TOP:**Neubau des Kindergartens Nadelhof**

- Beratung und Beschlussfassung über die vorgestellten Kosteneinsparungen im Zuge der Erarbeitung der Leistungsphase 4

- Beratung und Beschlussfassung über das Entwässerungskonzept; Einbau einer Hebeanlage oder Anhebung des Höhenniveaus um 60 cm

KOSTENEINSPARUNG LPH 4

6 Deckensegel Alternative Materialien prüfen

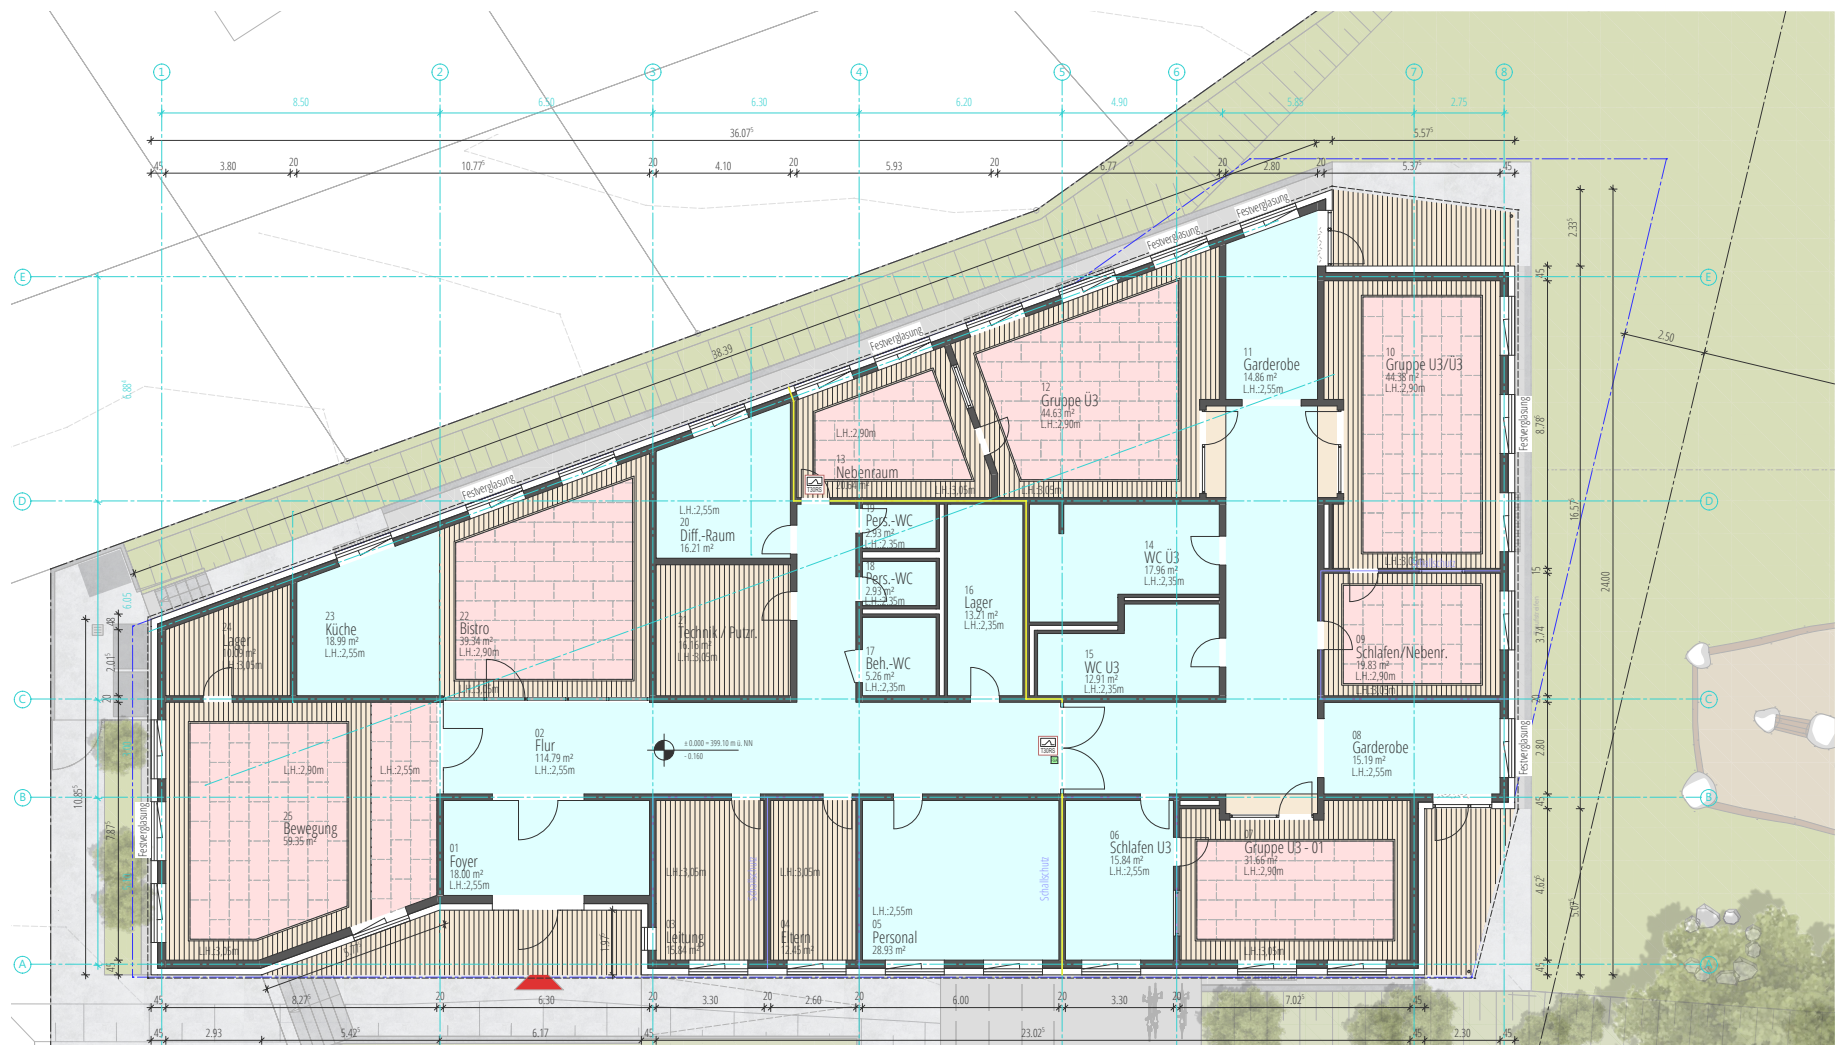
Alternatives Akustikdeckensystem hinsichtlich Akustik, Gestaltung und Kosten prüfen. Bei Erfüllung der Anforderungen besteht hier weiteres Einsparpotenzial.

Bitte darlegen, mit welchen Einsparungen zu rechnen ist.

!!! Muss durch den Bauphysiker geprüft werden ob Akustik gleichwertig ist.

Einsparpotential Umstellung auf OWA RAW Decke:

ca. 5.000,- € netto / 5.520,- € Brutto

15 Standart RC 2 bei Fenster

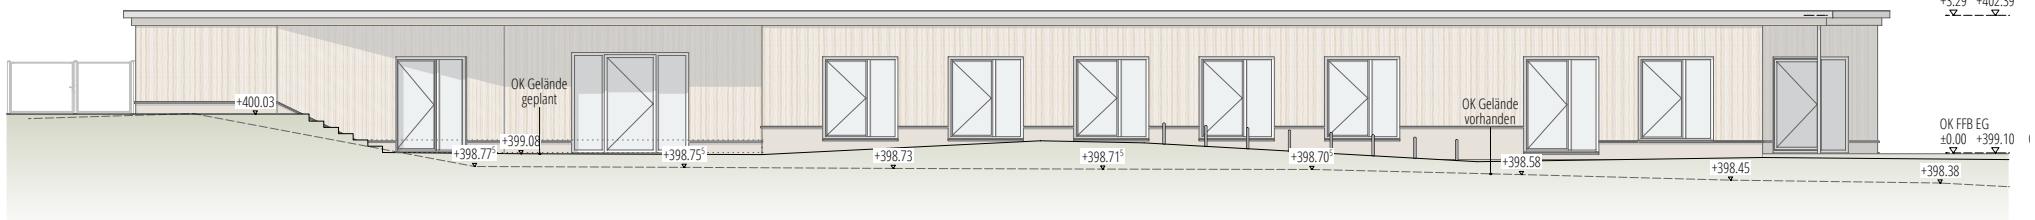
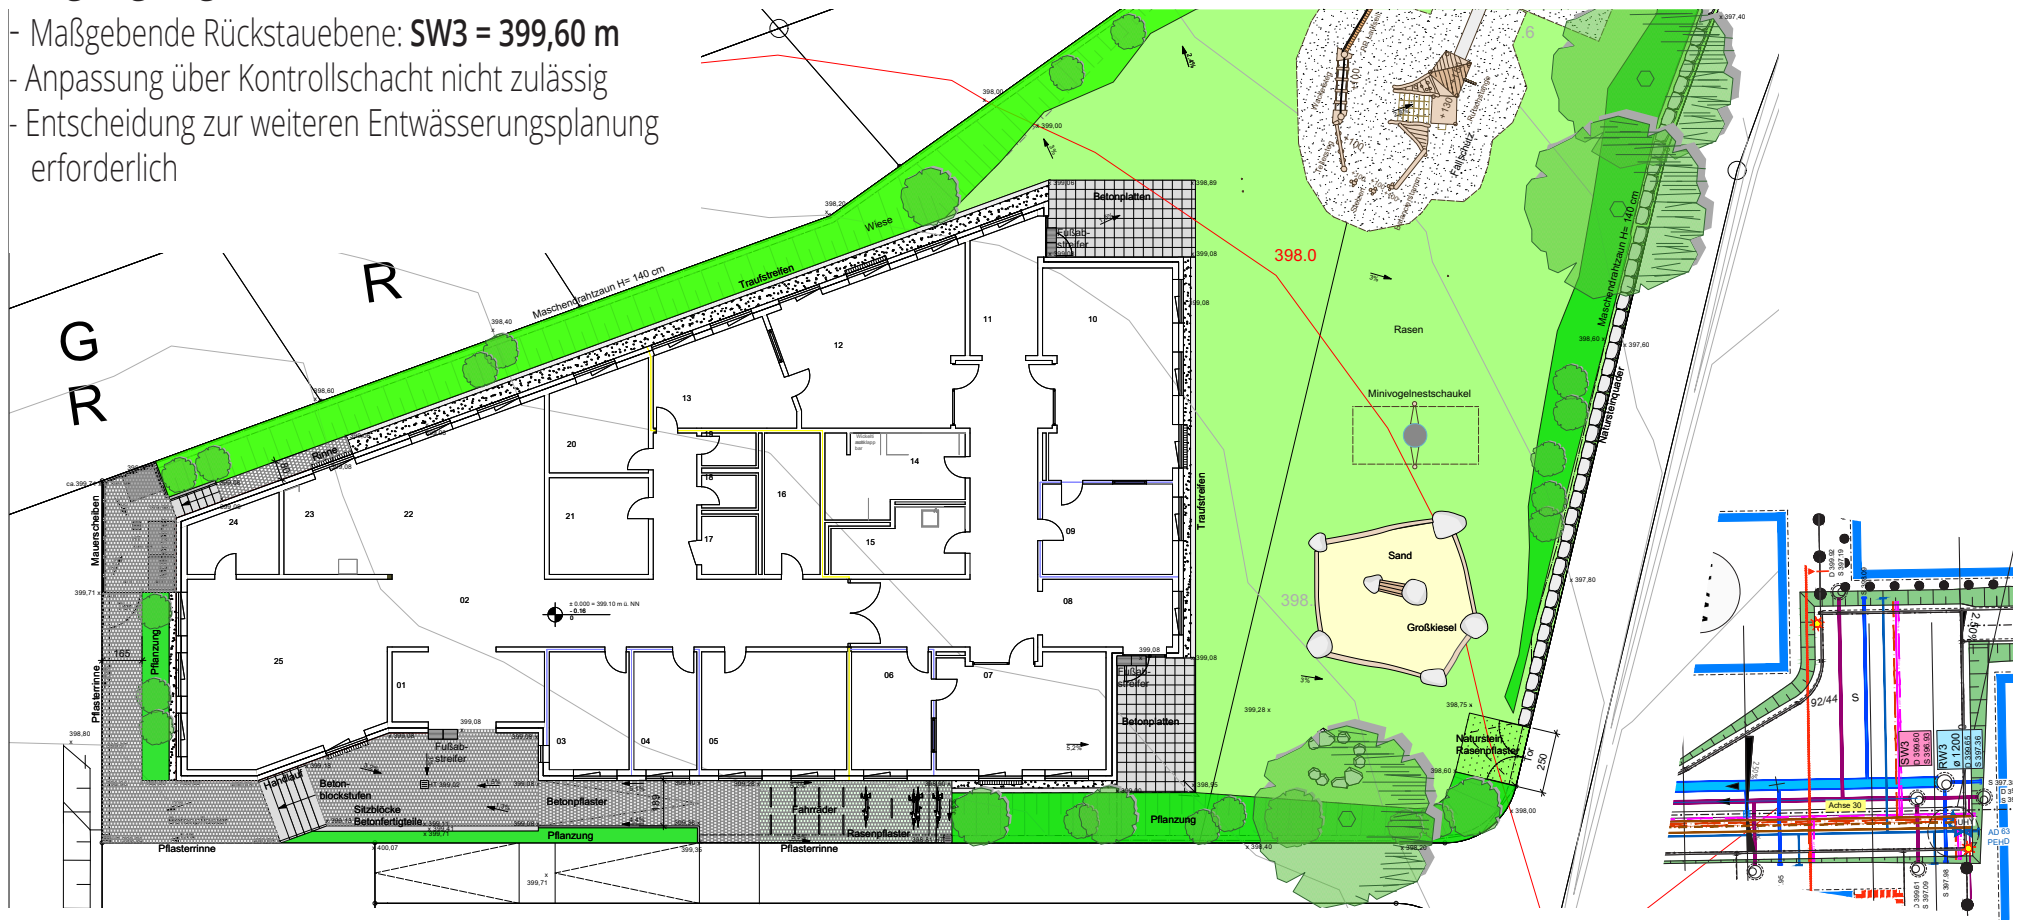
15 Anforderungen an RC2-Fenster auf die tatsächliche Notwendigkeit überprüfen.

Bitte die Einsparpotenziale ermitteln.
Grundsätzlich wäre es für die Gemeinde Stegen auch vorstellbar, kostengünstigere Fenster mit einem niedrigeren Standard einzubauen.

Bauherrschaft entscheidet, ob der RC2-Standard beibehalten wird. Bei Verzicht besteht entsprechendes Einsparpotenzial.

Da aufgrund der Nutzung als Kindertagesstätte ohnehin Sicherheitsverglasungen vorgesehen werden müssen, fällt das Einsparpotenzial beim Verzicht auf RC2 vergleichsweise gering aus. Dem steht ein dauerhafter erhöhter Einbruchschutz gegenüber.

Einsparpotential entfall RC2: ca. 5.800,- € netto / 6.900,- € Brutto

Variante 1

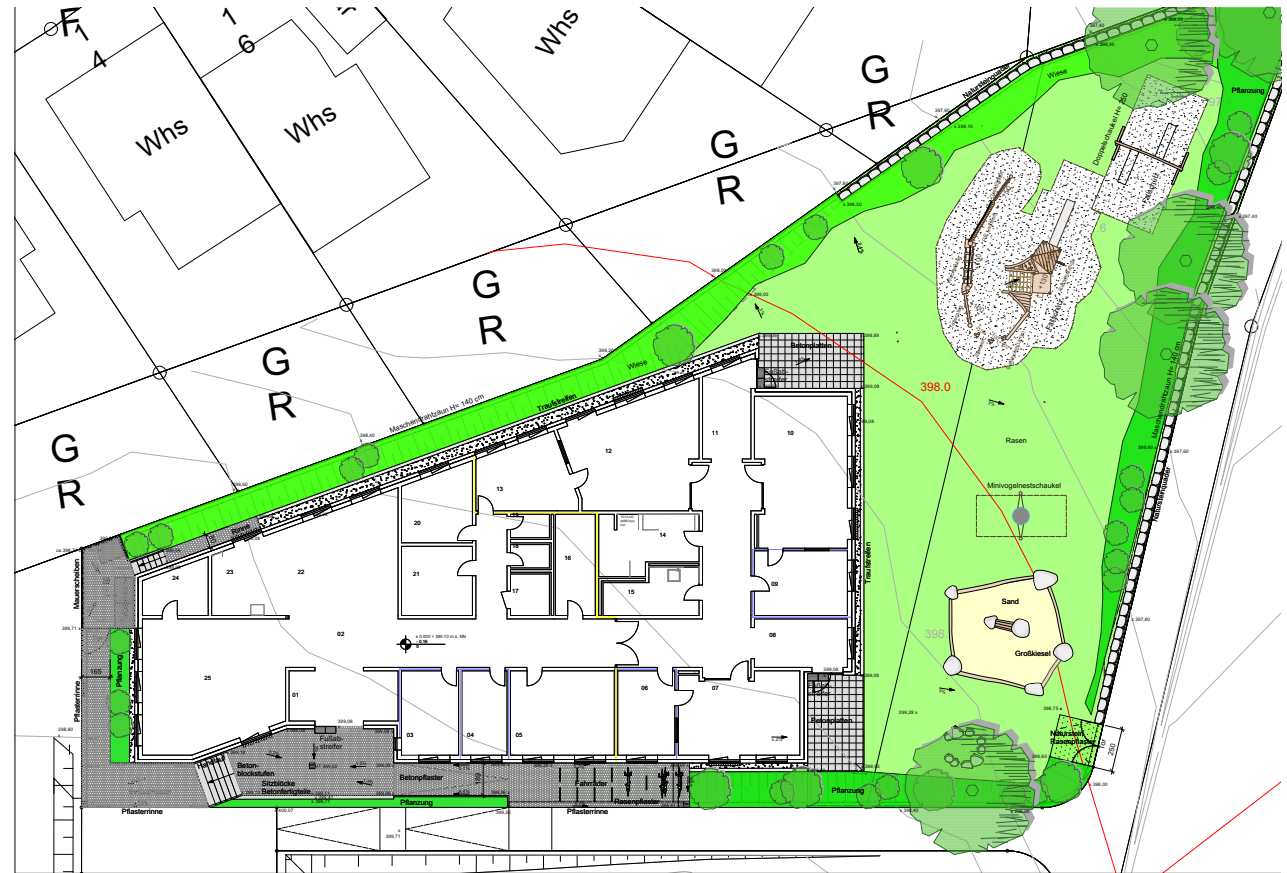
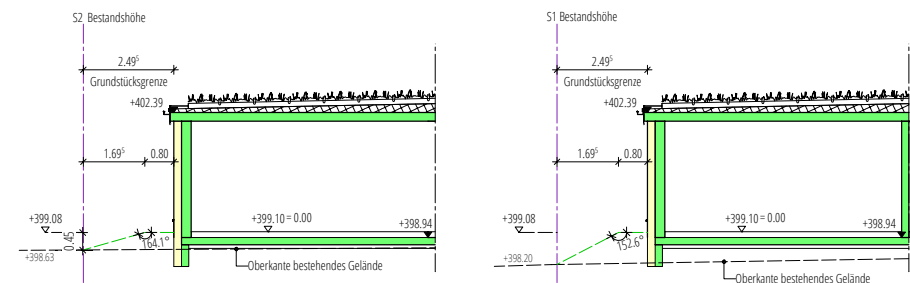
- Maßgebende Rückstauenebene: SW3 = 399,60 m
- Anpassung über Kontrollschacht nicht zulässig
- Entscheidung zur weiteren Entwässerungsplanung erforderlich

- bisherige Geländehöhe bleibt unverändert
- Entwässerung im Normalbetrieb im freien Gefälle
- Pumpbetrieb nur bei Rückstau / Verstopfung
- zusätzliche technische Anlage
- dauerhafte Wartungs- und Betriebskosten
- keine Veränderung Höhenwirkung zur Nachbarschaft

Hybridhebeanlage	21.000,- € Brutto
Erdarbeiten/Schacht	4.000,- € Brutto
Wartung jährlich	1.000,- € Brutto

Kostenaufwand 25.000,- € Brutto / 1.000,- € Brutto/Jahr

Höhenveränderung Nordseite

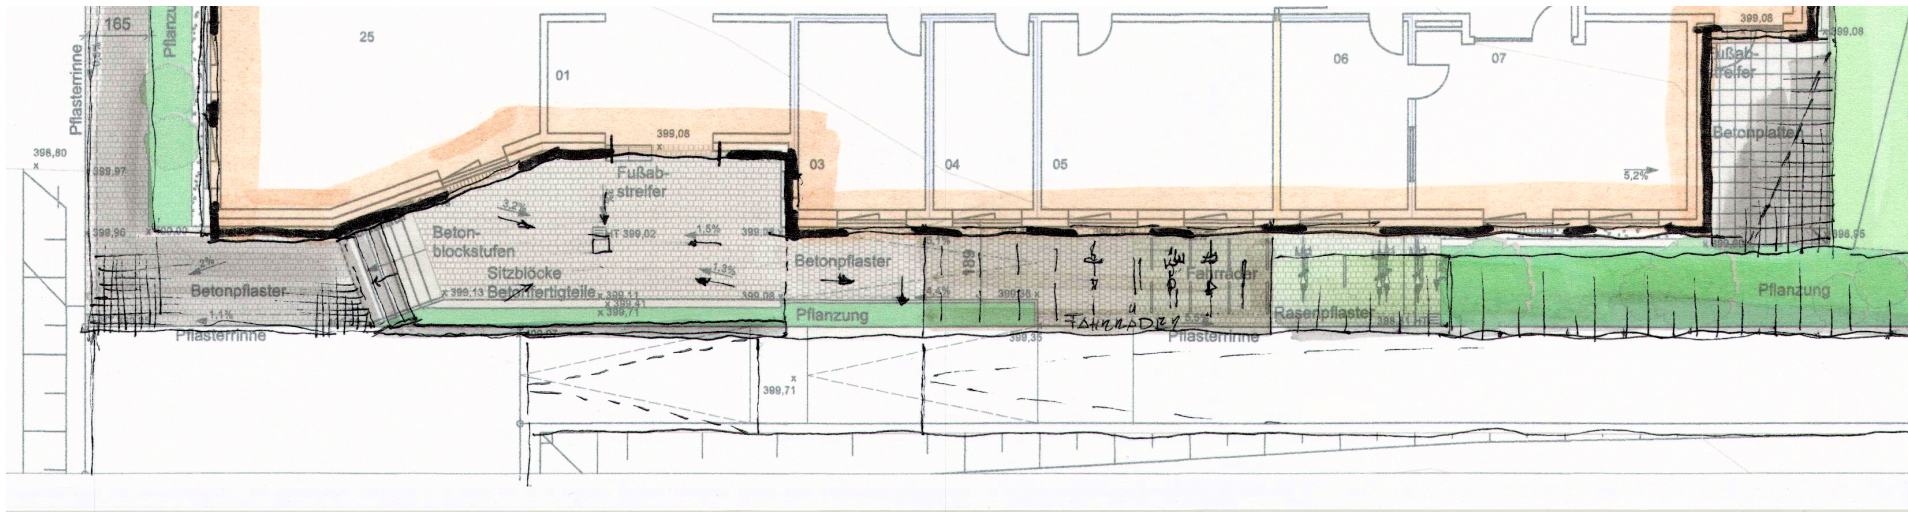
- wird um +0.60m angehoben
- Ausbildung eines oberen und unteren Gartenbereichs
- Geländesprung kann gestalterisch in die Freianlagen integriert werden

Veränderung Eingangsbereich

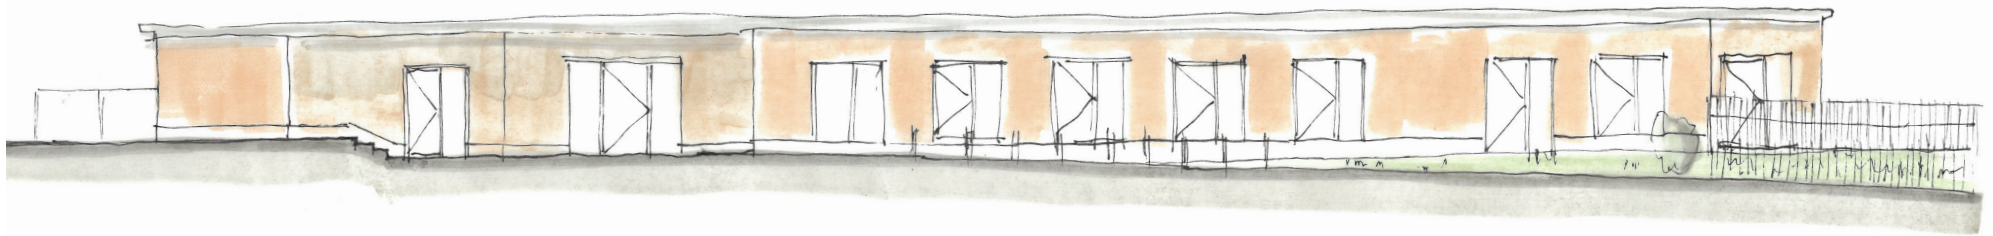
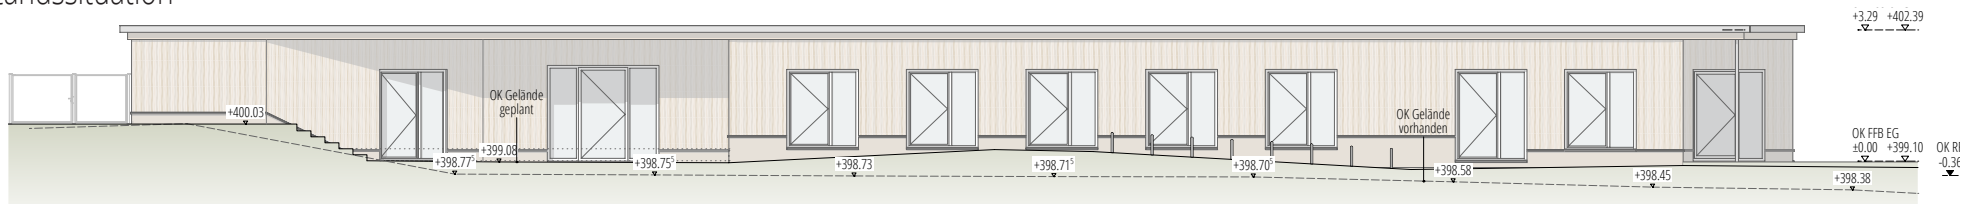
- Eingangsebene nur 2-3 Stufen zum Gebäude
- dadurch kürzere Rampe und vereinfachte Eingangssituation
- Fahrradständer können verlagert werden nicht mehr vor dem Schlafräum
